Добавление 15: Правила № 16 ООН

Пересмотр 8 – Поправка 5

Дополнение 9 к поправкам серии 06 – Дата вступления в силу: 10 февраля 2018 года

Единообразные предписания, касающиеся официального утверждения:

Рис. 7

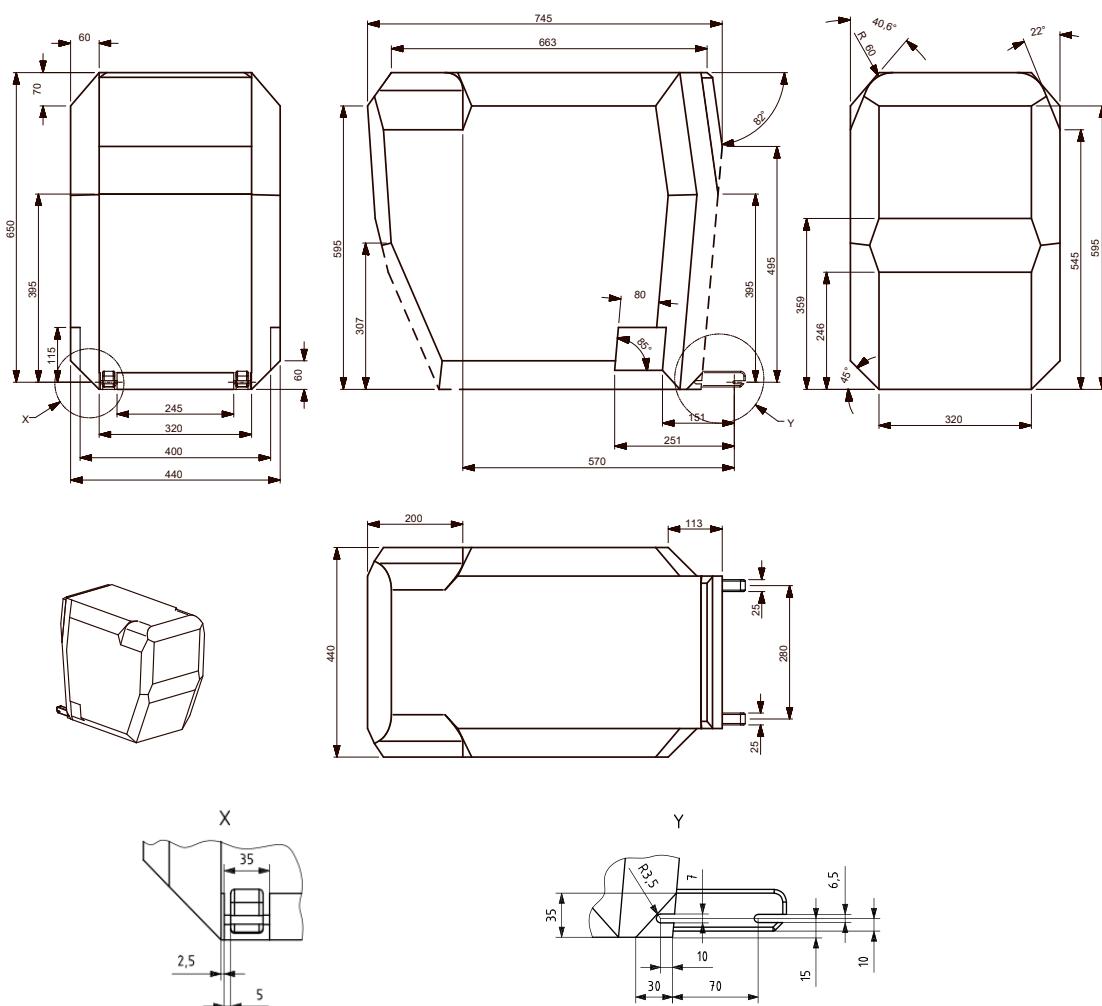
Добавление 2, включить новый пункт 4.7 и новый рис. 7 следующего содержания:

«4.7 Габариты детской удерживающей системы для детей младшего возраста, устанавливаемой против направления движения, ISO/R2X

Габаритные размеры модифицированной ДУС уменьшенной высоты для детей младшего возраста, устанавливаемой против направления движения, в целях повышения совместимости с интерьером транспортного средства

Рис. 8

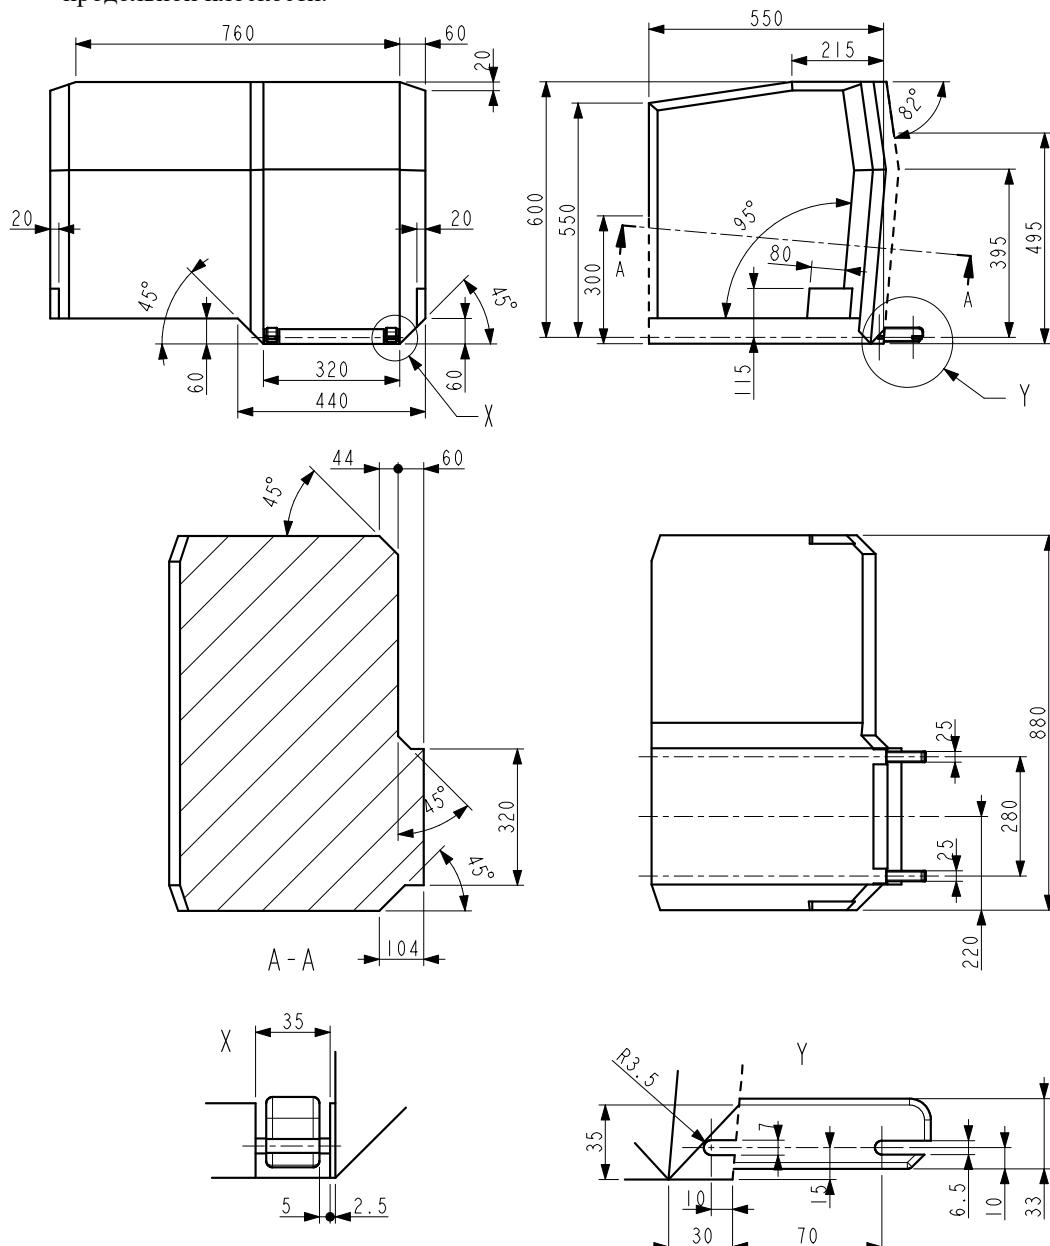
Добавление 2, пункт 4.7 (прежний), изменить нумерацию на 4.8, а текст следующим образом:

- «4.8 Габариты детской удерживающей системы, устанавливаемой в боковом положении

Габаритные размеры ДУС, устанавливаемой в боковом положении, – ISO/L1 – или симметрично с противоположной стороны – ISO/L2 (показано на рисунке)

Рис. 1
Положение на сиденье

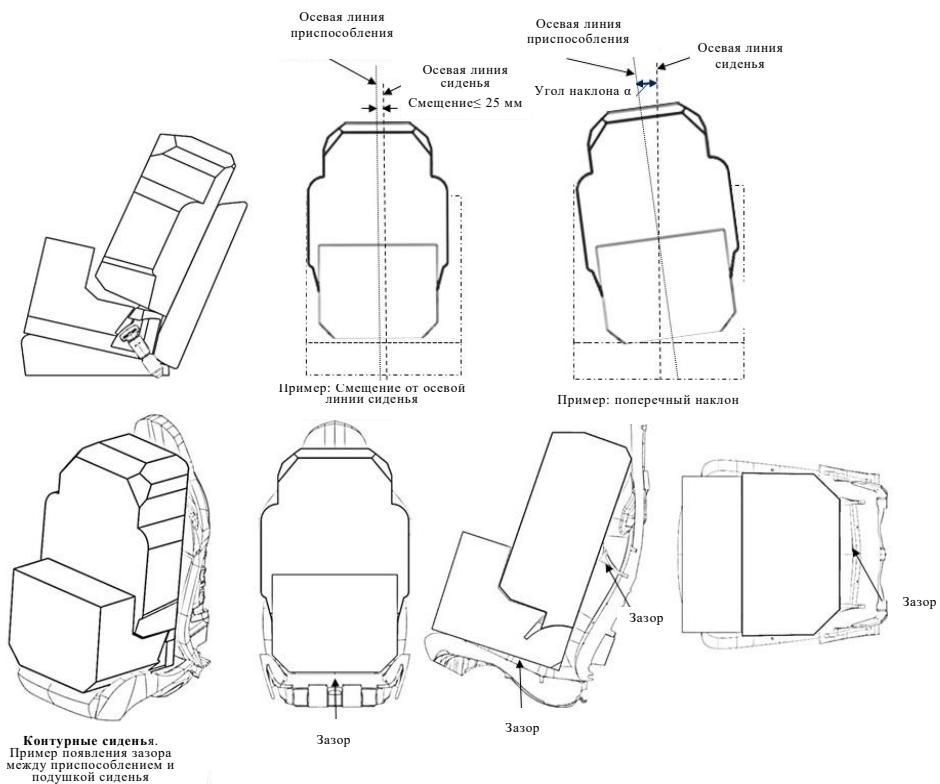
- 2.10 Убедиться в том, что фиксирующее приспособление установлено таким образом, что его осевая линия проходит по предполагаемой осевой линии места для сидения ±25 мм, причем эта осевая линия должна быть параллельна осевой линии сиденья транспортного средства. Угол наклона α (см. рис. 1) должен находиться в пределах 0° ± 5°.

- 3.2 Угол наклона α , показанный на рис. 1, должен быть равным 5° или менее.
- 3.3 Основание фиксирующего приспособления должно соприкасаться с подушкой сиденья, а задняя часть этого приспособления должна соприкасаться со спинкой сиденья или подголовником. Полный контакт с сиденьем не нужен: как показано стрелками на рис. 1, допускаются «зазоры», обусловленные контурами сидений транспортного средства. Конструкция бустерного сиденья оснащена регулируемой спинкой. Совместимость с сиденьем транспортного средства должна обеспечиваться, как минимум, в одном положении в диапазоне регулировки, показанном на рис. 2 и рис. 3.

Рис. 2

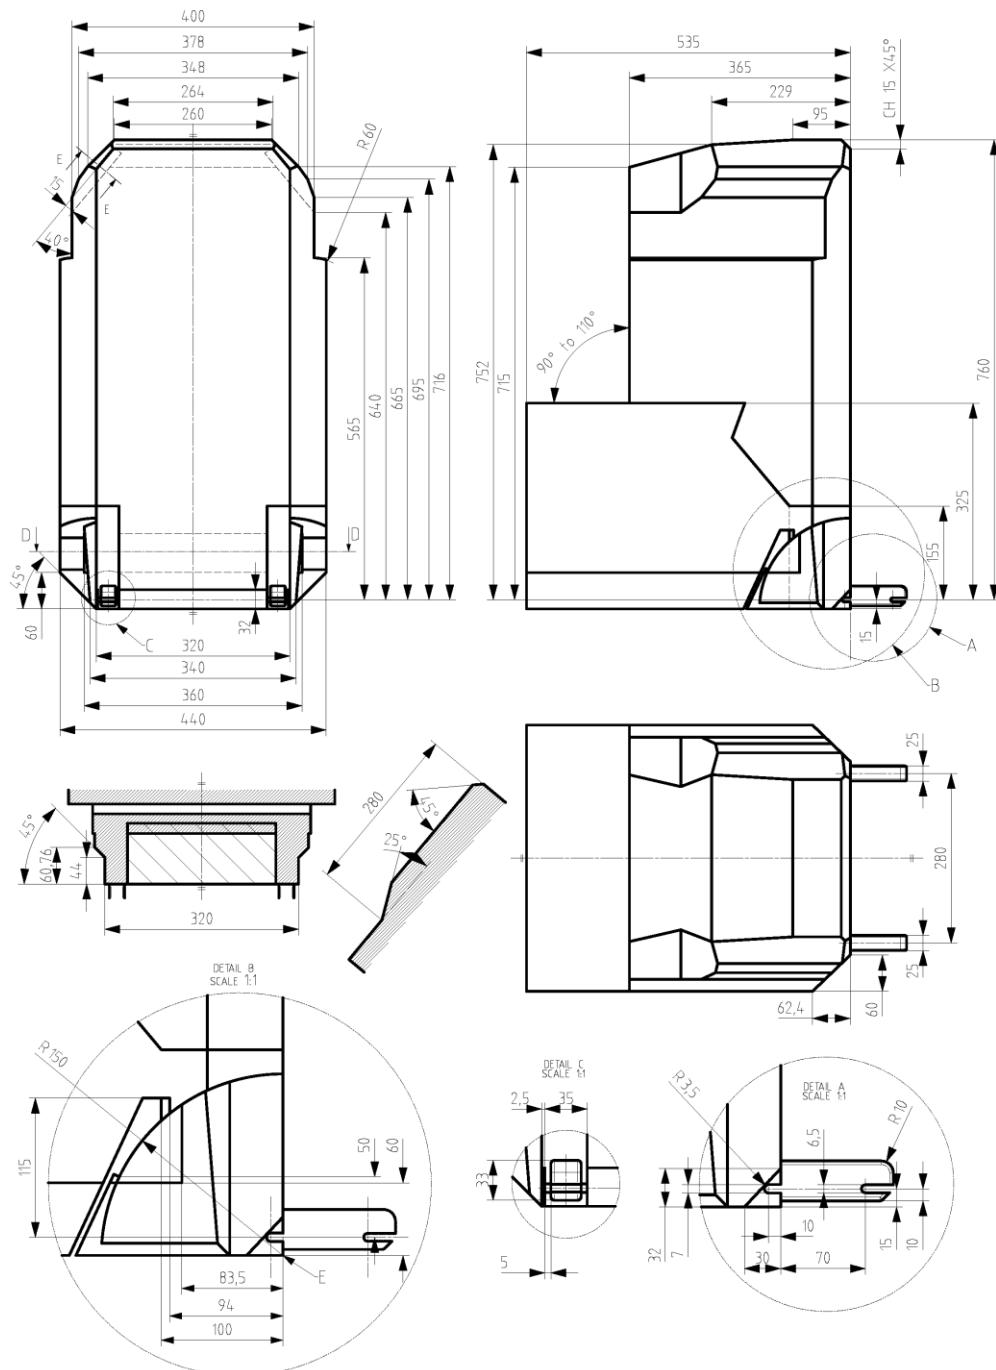
4. Фиксирующие приспособления детской удерживающей системы типа «бустерное сиденье»:
- ISO/B2: бустерное сиденье с уменьшенным габаритом шириной 400 мм (рис. 2);

ISO/B2: Габаритные размеры бустерного сиденья с уменьшенным габаритом шириной 440 мм – без ISOFIX или с соединительными устройствами, снятыми или убранными таким образом, чтобы они были полностью внутри фиксирующих приспособлений (за линией Е, как показано на детали В)

Рис. 3

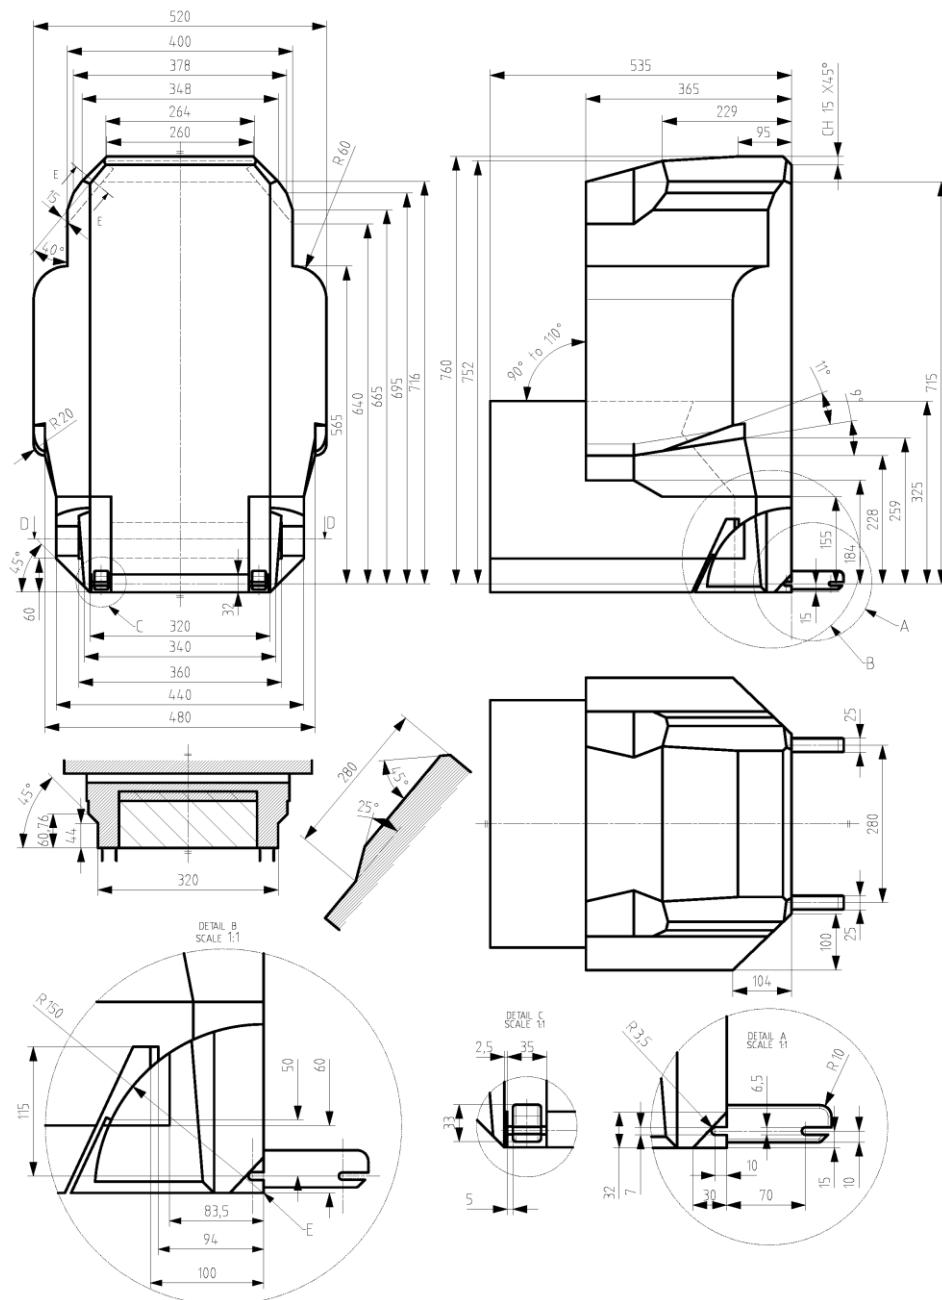
- ISO/B3: полногабаритное бустерное сиденье шириной 520 мм (рис. 3).
- Конструкция фиксирующих приспособлений, указанных выше, должна весить 7 кг $+/-0,2$ кг и должна быть достаточно прочной и жесткой в соответствии с техническими требованиями.

ISO/B3 - Габаритные размеры полногабаритного бустерного сиденья шириной 520 мм – без ISOFIX или с соединительными устройствами, снятыми или убранными таким образом, чтобы они были полностью внутри фиксирующих приспособлений (за линией Е, как показано на детали В)
